Direction Régionale des Affaires Culturelles

L'Architecte des bâtiments de France

Objet : MOND'ARVERNE COMMUNAUTE – Élaboration du PLU – dossier d'Arrêt

Page 285

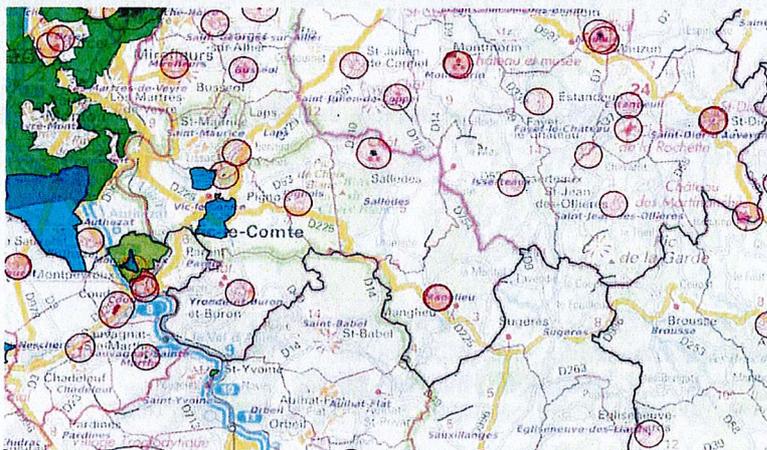
La zone identifiée « pas de contrainte » en vert, et les autres zones (notamment point de vigilance) sont à mettre en rapport avec la **cartographie page 51** présentant les espaces protégés (sites inscrits et classés, monuments historiques classés et inscrits, abords de monuments historiques, sites patrimoniaux remarquables, label patrimoine Mondial UNESCO..).

Par ailleurs, l'installation d'éolienne dans la zone en vert ou en orange (point de vigilance) devra prendre en compte le contexte patrimonial et paysager des territoires voisins au territoire de Mond'Arverne, notamment des espaces protégés existants

Plan proposé dans le dossier d'arrêt du PLU

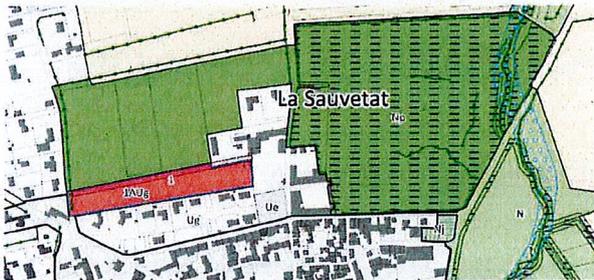
Sur les parcelles repérées en rouge ci dessus, le zonage au PLU proposé est en contradiction avec le secteur S3.6 du SPR. Les seules constructions autorisées sont des cabanes de jardin ou les extensions des bâtiments existants.

L'emplacement réservé n°1 est situé en secteur S3.6 du SPR et devra prendre en compte le règlement du secteur.

Plan proposé dans le dossier d'arrêt du PLU

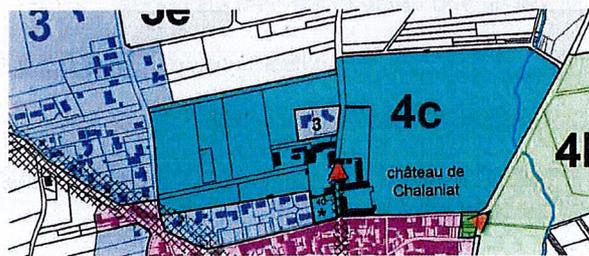
Sur le plan de zonage, le zonage proposé en zone Ug sur le secteur du château de Chalaniat ne prend pas en compte le règlement du SPR des parcelles situées dans le secteur 4c du SPR. Les terrains concernés sont protégés dans le SPR donc inconstructibles.
